ACTA DE REUNIÓN TÉCNICA

LUGAR: FAT - ISA

FECHA: VIERNES, 20 DE OCTUBRE 2023

En obra se realizó una visita técnica a las áreas exteriores de la FAT, objeto de obra tanque séptico y pozo de infiltración:

Img 1 y 2. Imágenes del pase interior de la entrada al tanque séptico.

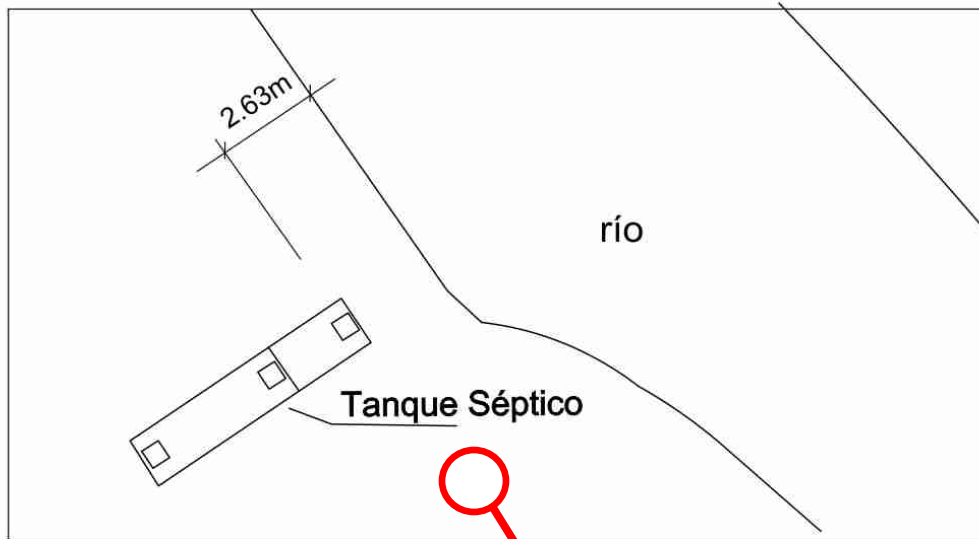
- 1- Se revisó la losa de hormigón de cierre del tanque séptico, se observaron grietas del curado del hormigón y no se dejó la conexión del tanque séptico hacia el pozo de infiltración. Se debe continuar el proceso de curado y de secado de la losa, al menos 21 días seguidos para garantizar el secado óptimo de la losa. Más avanzada las obras se determinará qué tipo de impermeabilizante la protegerá.
- 2- Se pudo ver en el interior del tanque no se colocaron las tuberías interiores, solo se dejaron marcados o indicado los pases. Ver img 1, 2, 3 y 4.

- 3- El pase dejado para la tubería de entrada al tanque séptico quedó muy arriba, esto traerá como consecuencia que una vez instalada la tubería esta quedará expuesta por una zona donde está proyectado un vial. (En la asistencia técnica con fecha 21 de junio de 2023, se alertó).

- 4- Además, no se dejó pase para la tubería de salida del tanque al pozo de infiltración.
- 5- En la asistencia técnica con fecha 21 de junio de 2023, se alertó de que la excavación del tanque séptico quedo muy cercana con la ribera del río a solo 2.63 metros (ver detalle del plano de ubicación), por lo que es necesario replantear la ubicación del pozo de infiltración y esto conlleva modificaciones en el proyecto de hidrosanitaria. (ver documento de asistencia técnica de la especialidad de HS, que se adjunta al final de este documento)
